Keuringsverslag van een elektrische laagspanning- en zeer lage spanningsinstallatie

NIET CONFORM

Straatnaam Kalbergstraat
Huisnummer 108
Busnummer
Postcode 8780
Gemeente Oostrozebeke
Land België

Controlebezoek van een oude huishoudelijke elektrische installatie van een wooneenheid bij verkoop op vraag van de verkoper volgens (KB 08/09/2019) - AREI Boek 1- 8.4.2. en 8.2.1. en 4.2.4.3.

Afbeelding schakel- en verdeelbord:

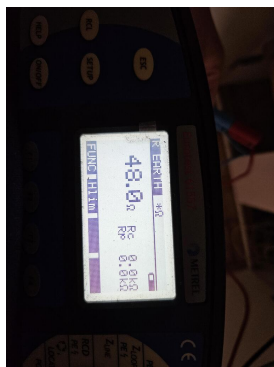
11.01 Eéndraadschema van de installatie is te voorzien en/of te vervolledigen. (Boek 1 Afdeling 2.12 - 2.13 en 3.1.2 en 9.1.2)

11.02 Situatieschema van de installatie is te voorzien en/of te vervolledigen. (Boek 1 Afdeling 2.12 - 2.13 en 3.1.2 en 9.1.2)

12.04 De spreidingsweerstand is groter dan 30 ohm en kleiner dan 100 ohm, maar bijkomende voorwaarden inzake differentieelschakelaars zijn niet vervuld. Aarding bij voorkeur te realiseren kleiner dan 30 ohm. (Boek 1 Onderafdeling 4.2.3.2. en 5.4.2.1.)

16.04 Een afzonderlijke differentieelschakelaar met een gevoeligheid van 30mA is te plaatsen voor installaties van badkamer, wasmachine, vaatwas, droogkast en/of gelijkaardige toestellen. Deze dient ondergeschikt te zijn aan de hoofddifferentieel (Boek 1 Onderafdeling 7.1.4.1. en 4.2.4.3.)

18.05 Verboden om de geel/groene geleider te gebruiken als actieve geleider, deze dient vervangen te worden. (Boek 1 Onderafdeling 5.1.6.2.)

18.13 Kabels van het type VTLmb, LMVVR, COAX, VVT zijn verboden en dienen vervangen te worden door een type conform Boek 1 Onderafdeling 5.2.1.2.

19.03 De verbindingen dienen verwezenlijkt te worden in borden, verbindings- of aftakdozen, aan de klemmen van schakelaars, contactdozen of verlichtingsarmaturen. (Boek 1 Onderafdeling 5.2.6.1.)

19.13 Toestellen zonder bodem moeten bevestigd worden op aangepaste montageplaten. (Boek 1 Afdeling 5.1.4. en 5.3.5.2. en 5.3.5.4.)

nota/note 18 De elektrische installatie is grondig na te zien en conform te maken volgens de voorschriften van het AREI boek 1.
